COMMISSION ROYALE DES MONUMENTS ET DES SITES
KONINKLIJKE COMMISSIE VOOR MONUMENTEN EN LANDSCHAPPEN

Réf. CRMS : GM/WMB30015_689_PUN_Tournay-Solvay_Ecuries

Objet : WATERMAEL-BOITSFORT. Chaussée de La Hulpe. Parc Tournay-Solvay. Restaurer et rénover les façades et la toiture des écuries. Demande de permis unique.

Avis conforme de la CRMS

Façade Sud-Est : situations existante et projetée – documents extraits du dossier de demande

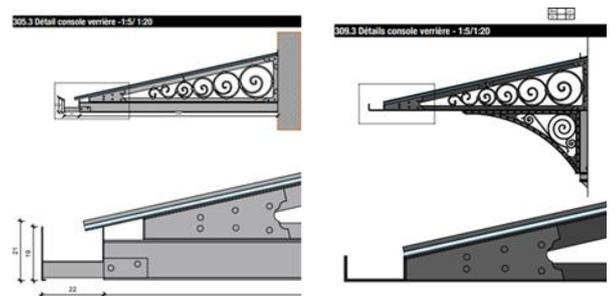
Le projet prévoit par ailleurs les interventions suivantes sur la façade Sud-Est :

- Remplacement des trois menuiseries au droit des anciennes portes de garage

Les plans d'origine n'indiquent pas le détail des menuiseries d'origine. Dès lors, le projet propose de simplifier la composition et de remplacer les menuiseries par de nouveaux châssis en acier. Ceci permettra d'apporter plus de lumière dans les locaux associatifs d'une part et de mieux s'intégrer à l'ensemble. Les deux portes de part et d'autre de ces grands châssis seront également remplacées par des portes pleines en acier.

- La CRMS demande de remplacer les châssis des lucarnes par des châssis en bois au lieu de l'acier pour rester cohérent et harmonieux avec l'ensemble de la toiture ;
